**VOLET 1 : INFORMATIONS GENERALES**

<b>&gt; Parcelle - Adresse Installation</b>	
Section et Numéro : B 209	
Adresse : 3 HAMEAU DE LA SEOUBLE D ALLIER	Commune : ALLIER

Date du contrôle : 08/03/2024	Technicien : Christine SYLVESTRE
<b>&gt; Personne rencontrée</b>	
Type de personne : Propriétaire	Nom : M RICHARD MICHEL LUCIEN JOSEPH

<b>&gt; Avis du SPANC</b>
<b>Installation non conforme</b>
Délai en cas de demande de mise en conformité : <b>1 an (si vente)</b>
Observations : <b>Garnir le préfiltre intégré de pouzzolane. Installer une ventilation secondaire. Trouver et dégager les accès au traitement secondaire (2 à 3 regards du filtre à sable vertical drainé évoqué).</b>

<b>Photo évacuation</b>	<b>Photo FTE 4000L</b>
<b>Photo zone FSVD 30m<sup>2</sup></b>	<b>Photo plan projet FSVD</b>

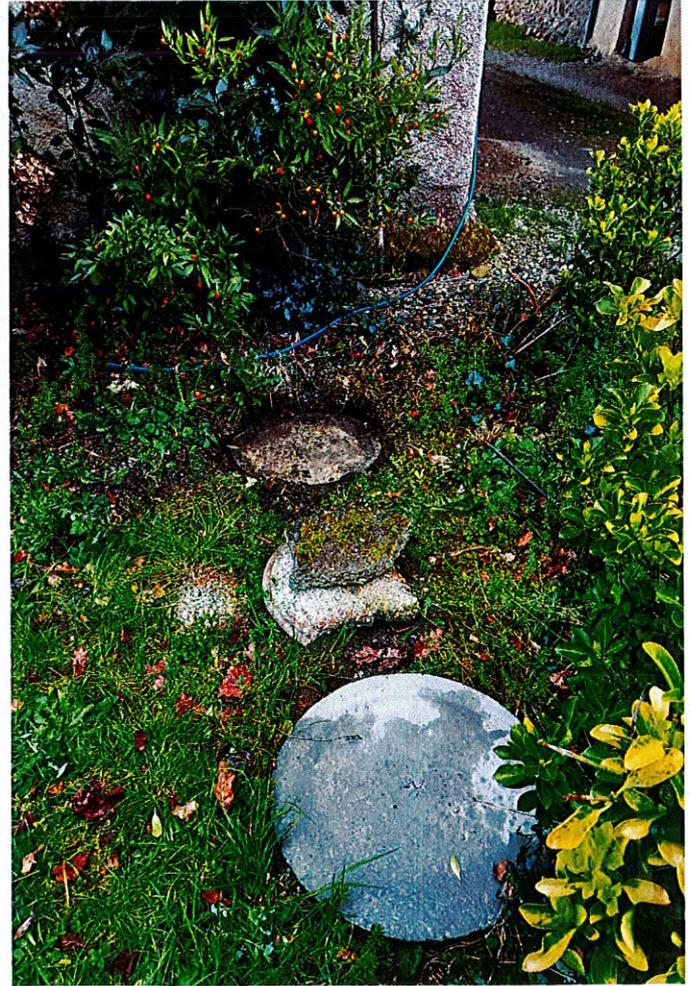
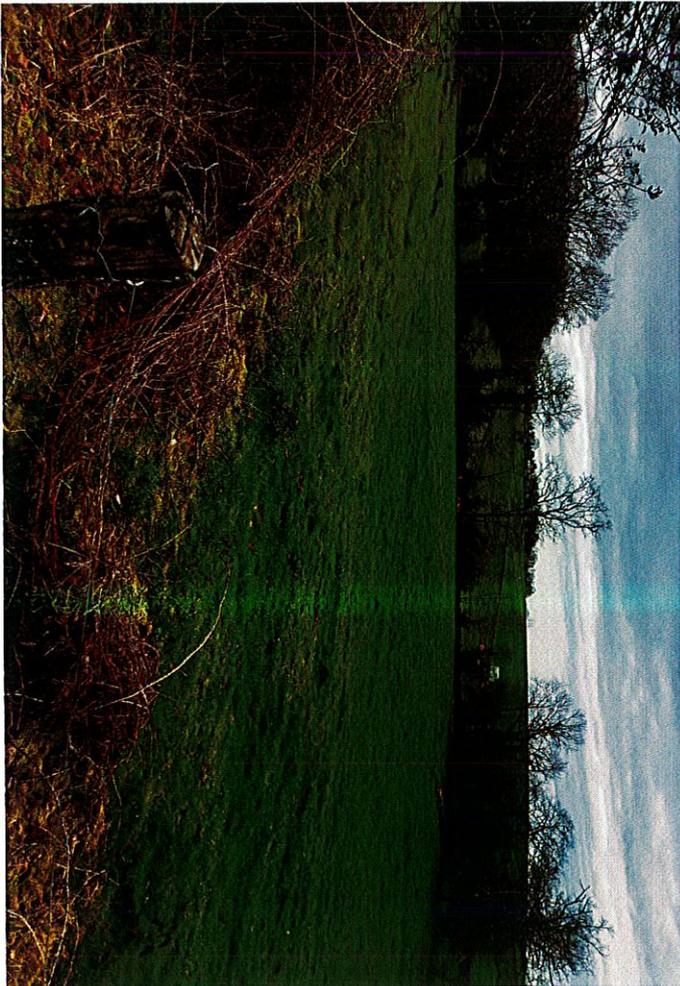
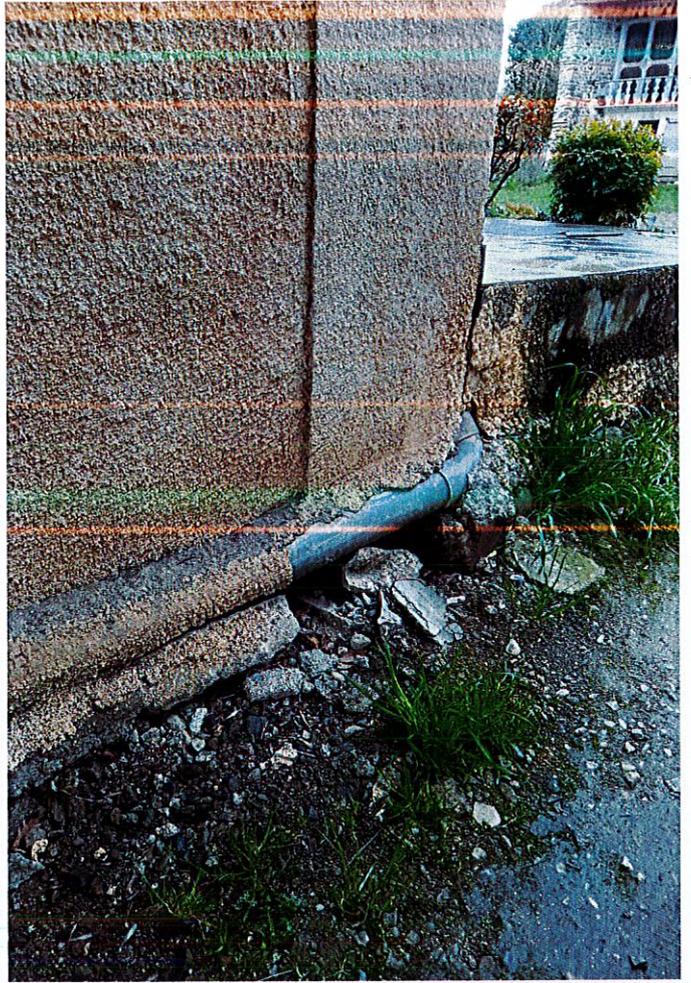
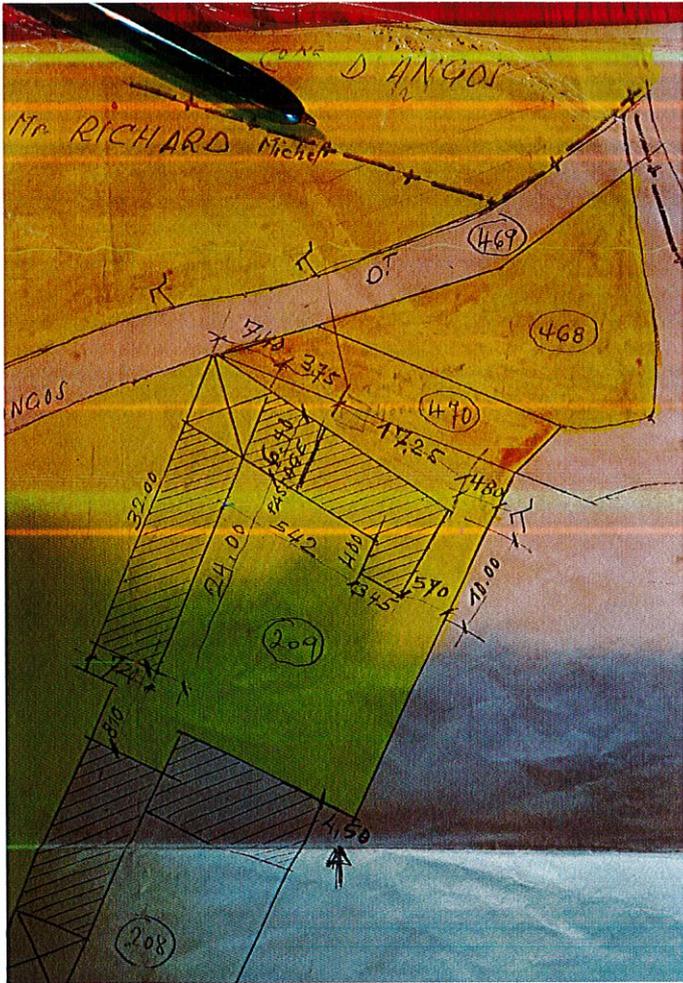
**La filière doit être rendue accessible afin de vérifier son bon fonctionnement et son dimensionnement. En l'absence d'éléments probant de l'existence du traitement secondaire, la filière épuratoire est considérée comme incomplète.**

**Garnir le préfiltre intégré de pouzzolane. Installer une ventilation secondaire. Trouver et dégager les accès au traitement secondaire (2 à 3 regards du filtre à sable vertical drainé évoqué).**

# SCHEMA DU DISPOSITIF

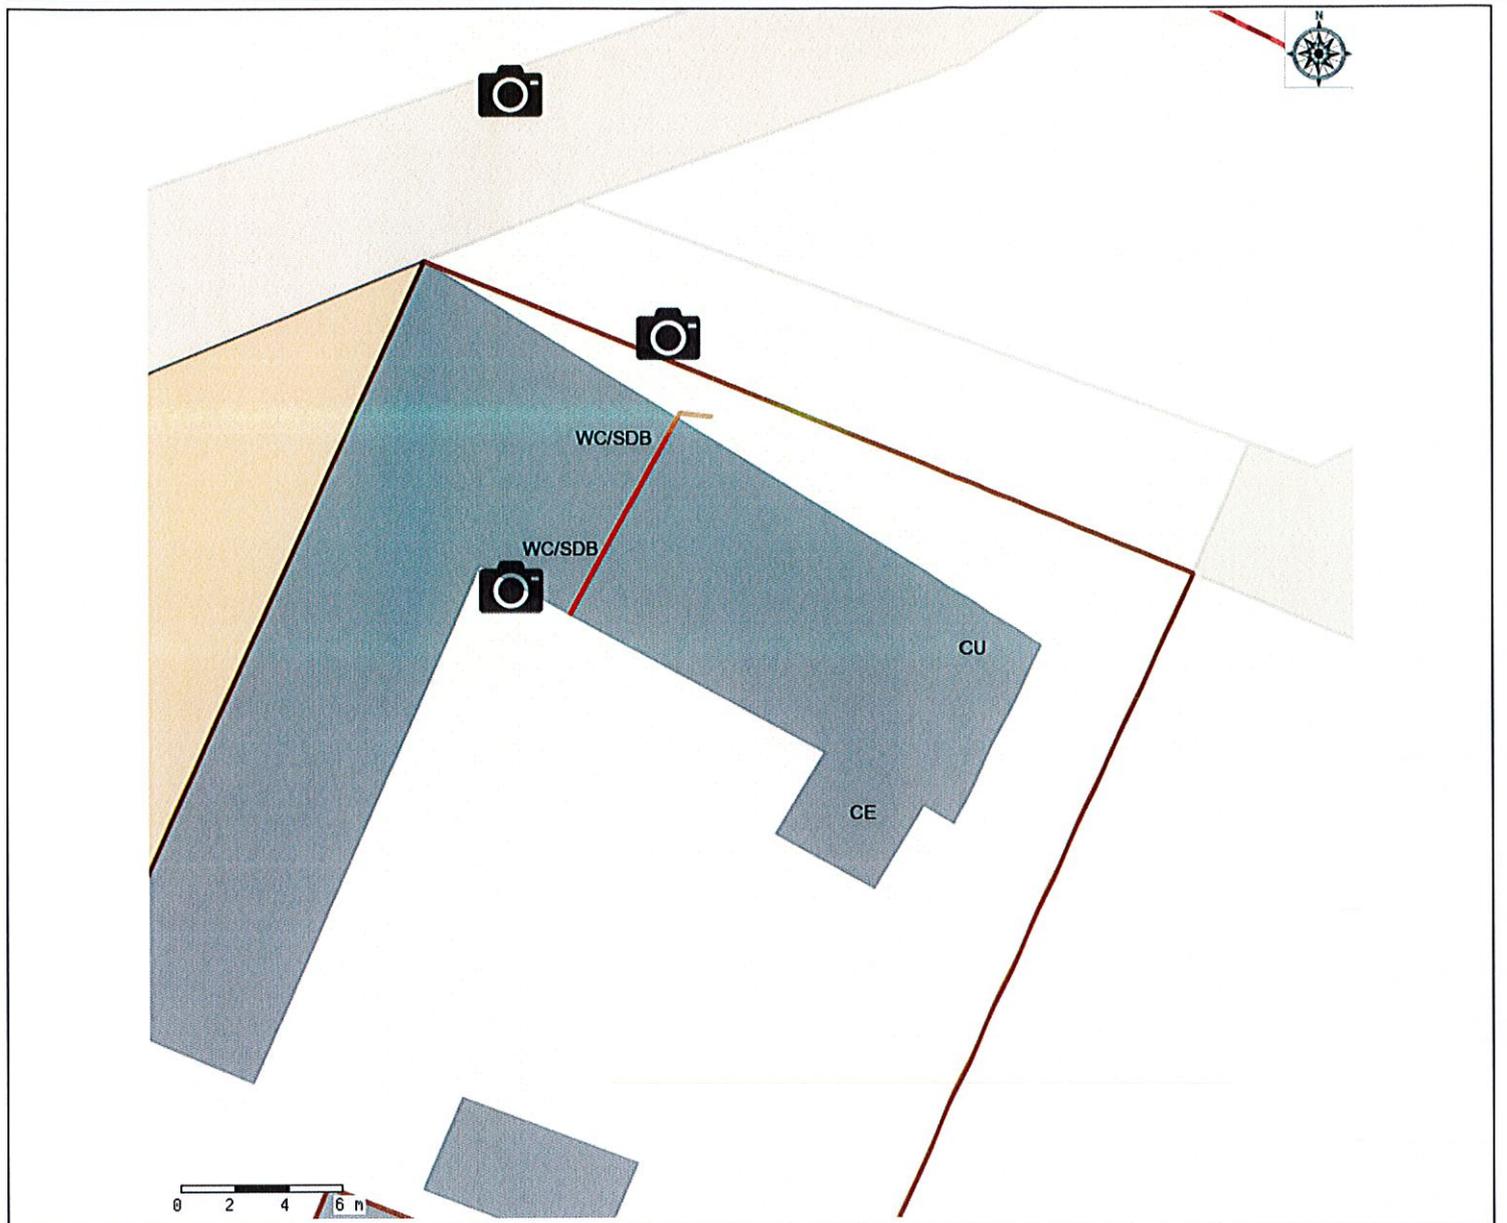
Remarque: - Si un objet est barré comme ceci , alors cet ouvrage déclaré est inaccessible / Schéma donné à titre indicatif
